# comisión de regulación de energía y gas resolución no. 501 038 de 2022

Por la cual se resuelve el recurso de reposición interpuesto por la Empresa de Energía del Bajo Putumayo S.A. E.S.P., contra la Resolución CREG 218 de 2021

Imagen 2 - Nueva senda propuesta para reducción de pérdidas propuesta

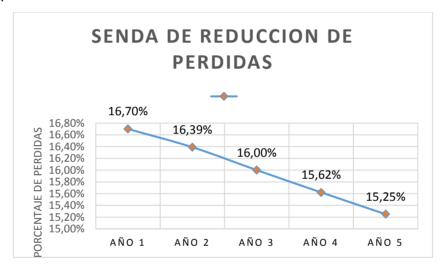
Conforme a lo expuesto anteriormente, respetuosamente se solicita a la Comisión se considere la nueva propuesta para la senda de reducción de pérdidas presentada en la Imagen 2, considerando que dentro de los diferentes autos de pruebas no hubo indicaciones relacionadas con aclaraciones del Plan de Reducción de Pérdidas, por lo que no fue posible advertir con anterioridad los errores cometidos y que por consiguiente no sería aprobado, llevando a EEBP a realizar las inversiones propuestas en cumplimiento de lo establecido en la Resolución CREG 015 de 2018. En el Anexo "NUEVO PLAN REDUCCION PERDIDAS PROPUESTO", se remite el detalle del Plan de Reducción de Pérdidas actualizado según los hallazgos mencionados anteriormente.

En lo que concierne a la modificación de las metas de pérdidas presentadas en el recurso, se considera que la razón de la impugnación del acto administrativo a través del recurso de reposición es para controvertir las decisiones de la Comisión cuando el agente se ve afectado por una aplicación errónea de la metodología, o cuando se cometieron errores en los cálculos con la información reportada por el OR, situaciones que aquí no se presentan.

Por lo antes anotado, resulta improcedente ajustar las metas inicialmente reportadas.
